工程指示 / 要求簡箋(E.I.)

工程指示編號：EI / 3220 / 21

工程名稱：亞皆老街中電

工程項目：幕牆 (FD 門) -地盆用鋁板 大貨 (T1-T3: 1-23/F)

名稱	鋁板加工圖	制圖	LHR	2020.9.17	修改	-	
材料	3mm厚鋁板 (3003H14)	復核	-	-	日期	-	
顏色	UCT806812XL=3-	批準			圖號	J852-CW-AP1-05A

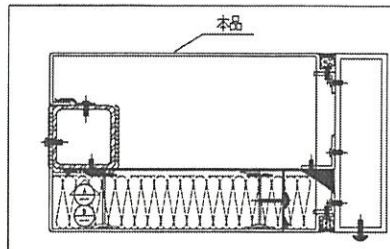
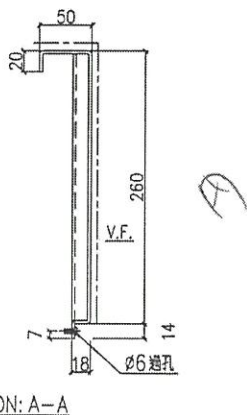
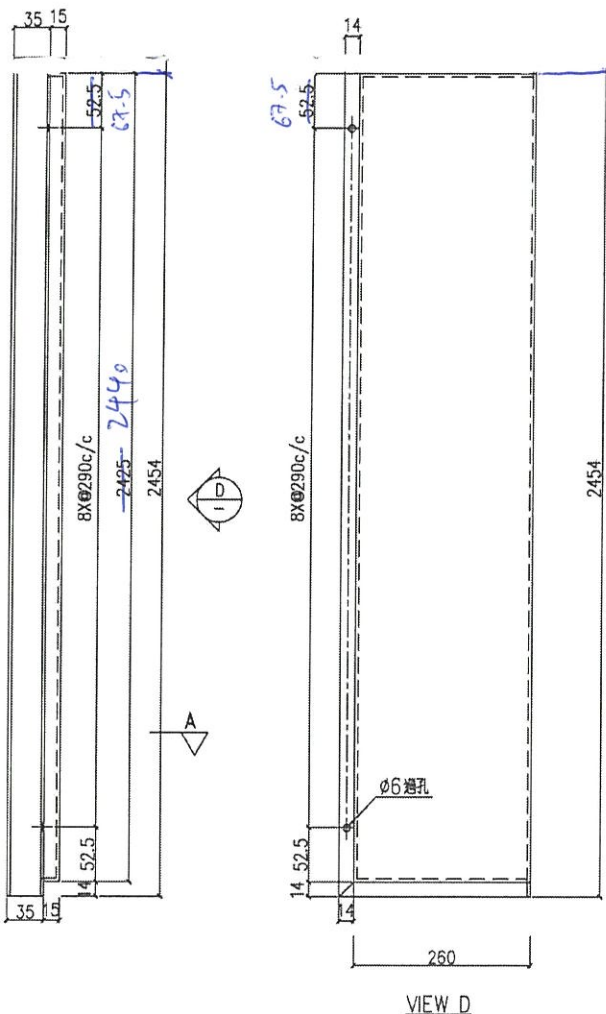
A 版：按現場實際安裝及跟售樓處設計，頂部直碰批蕩，不做摺腳
已問廠未加工可修改

因鋁板 1 件板阻礙視察試水及難以執修，現則師才確定 FD 門鋁板。

請按加工圖生產 T1-T3: 1-23/F 幕牆 (FD 門)用鋁板送地盤。
